BULLETIN D'INFORMATION
« SOLUTIONS FACILES »

Conception améliorée pour cette rotule de direction intérieure très courante équipée des véhicules du groupe Volkswagen

VO-AX-13741

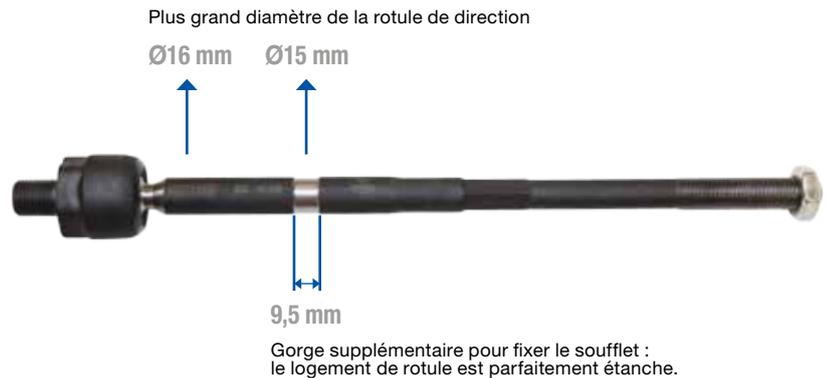
L'ancienne rotule de direction intérieure était fabriquée à partir d'une pièce métallique complète dépourvue de rainure de fixation du soufflet. L'eau et la poussière pouvaient donc facilement pénétrer **dans le logement de la rotule**, ce qui provoquait une usure précoce de la pièce.

MOOG a modifié la conception de la pièce. Le diamètre de rotule a été augmenté et une gorge supplémentaire a été usinée pour y fixer le soufflet. Résultat : **le logement de rotule est parfaitement étanche** : l'eau et la poussière ne peuvent pas pénétrer dans cette articulation. Elle résiste donc plus longtemps sans usure ni détérioration.

Cette nouvelle modification porte une nouvelle référence VO-AX-13741, en remplacement de la **référence VO-AX-3576 qui n'est plus disponible**.
